Poprawa wykrywalności, standardów, diagnostyki i radioterapii nowotworowej w Wielkopolsce – WND-RPWP.05.03.00-30-001/10.

EZ/350/11/2013/_____ 243 _____

Dotyczy: postępowania w trybie przetargu nieograniczonego - zakup, dostawa i montaż wyposażenia: kolumny endoskopowe z zestawem endoskopowym i torem wizyjnym, kolumny anestezyjologiczne, chirurgiczne i lampy operacyjne - 350/11/2013.

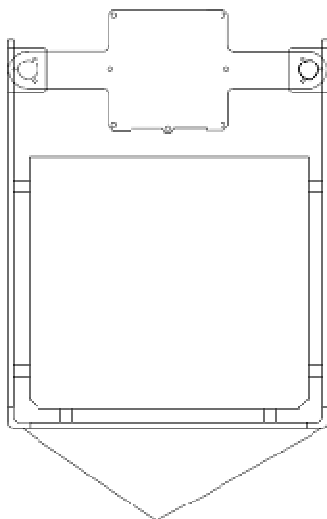
3. Prosimy Zamawiającego o dopuszczenie półek w kolumnach o budowie jak na poniższym rysunku. Półka dookoła posiada szynę do zawieszania sprzętu dodatkowego więc tylne narożniki półki są zabezpieczone tą szyną natomiast na narożach z przodu narożniki zabezpieczone są półokrągłymi odbojami z tworzywa sztucznego. Półka spełnia główne wymaganie Zamawiającego czyli zabezpiecza przed kontaktem z ostrym narożem (który i tak w tym przypadku jest ścięty). Dopuszczenie takiego rozwiązania nie ma żadnego wpływu na właściwości użytkowe i funkcjonalność kolumny. W przypadku negatywnej odpowiedzi prosimy o merytoryczne uzasadnienie

Tworzywowe
zabezpieczenia
narożników

Odpowiedź: Tak, dopuszcza się takie półki jak na zamieszczonym rysunku.

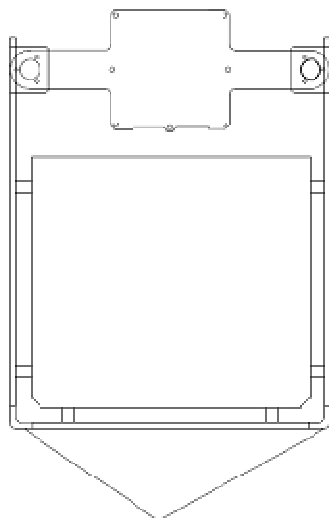
3. Prosimy Zamawiającego o dopuszczenie półek w kolumnach o budowie jak na poniższym rysunku. Półka dookoła posiada szynę do zawieszania sprzętu dodatkowego więc tylne narożniki półki są zabezpieczone tą szyną natomiast na narożach z przodu narożniki zabezpieczone są półokrągłymi odbojami z tworzywa sztucznego. Półka spełnia główne wymaganie Zamawiającego czyli zabezpiecza przed kontaktem z ostrym narożem (który i tak w ty przypadku jest ścięty). Dopuszczenie takiego rozwiązania nie ma żadnego wpływu na własności użytkowe i funkcjonalność kolumny. W przypadku negatywnej odpowiedzi prosimy o merytoryczne uzasadnienie

Tworzywowe
zabezpieczenia
narożników

Odpowiedź: Tak, dopuszcza się takie półki jak na zamieszczonym rysunku.
